第4回検討チーム会合（2022.10.27）での説明時における質問等に対する回答

2022年12月12日  
（一社）日本原子力学会  
標準委員会

図1 スペクトル変動範囲を考慮した影響確認に用いたスペクトル

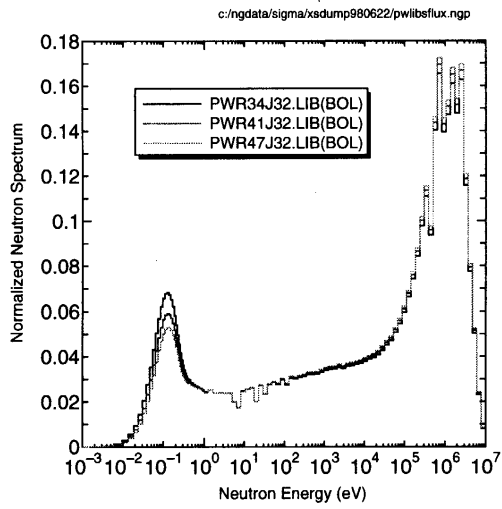
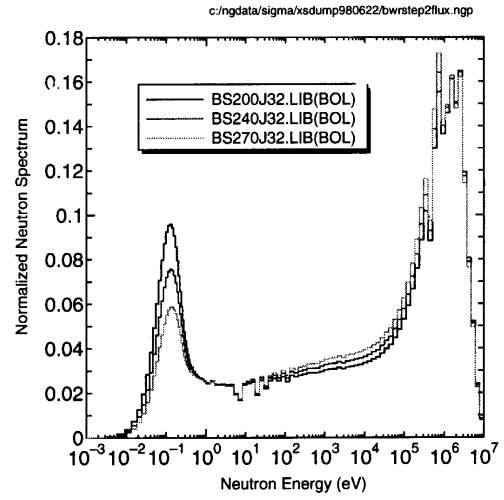
中性子スペクトルの差異によって、（同じ元素組成の場合において）核種生成比の差異は生じるのでしょうか？

（起源原元素の四次スクリーニングに関するご質問ですが、放射化による核種生成比への中性子条件の影響の基本的な質問（想定されるスペクトルの変動範囲においてスクリーニングの足切り（0.01%）付近の元素が入れ替わったりする可能性があるのか）と考えられます。

中性子スペクトルの核種生成比への影響ですが、想定されるスペクトルの変動範囲においてスクリーニングの足切り（0.01%）付近の元素が入れ替わる可能性はあると考えられます。その理由は、同じ中性子フルエンス率であったとしても中性子スペクトルが異なれば、微量ですが核種毎の生成量が異なるためです。現状、想定されるスペクトルの変動範囲における核種生成比への影響を確認した評価結果がないため、以下のとおり、可能な範囲で概略で影響検討を実施しています。

スペクトルの変動範囲を考慮した影響につきましては、現状評価結果がないため、公開されているスペクトル変動のデータとして、「JENDL-3.3に基づく ORIGEN2 用断面積ライブラリセット」（JAEA-Data/Code2004-015）に収録されているライブラリを用いて、影響を概略確認します。上記のライブラリから表1に示す濃縮度やボイド率が異なるスペクトル（図1参照）を考慮した1群断面積の値を用いて、PWR41J33の1群断面積の値に対する変動幅より、例として、G.7表への影響を確認します。
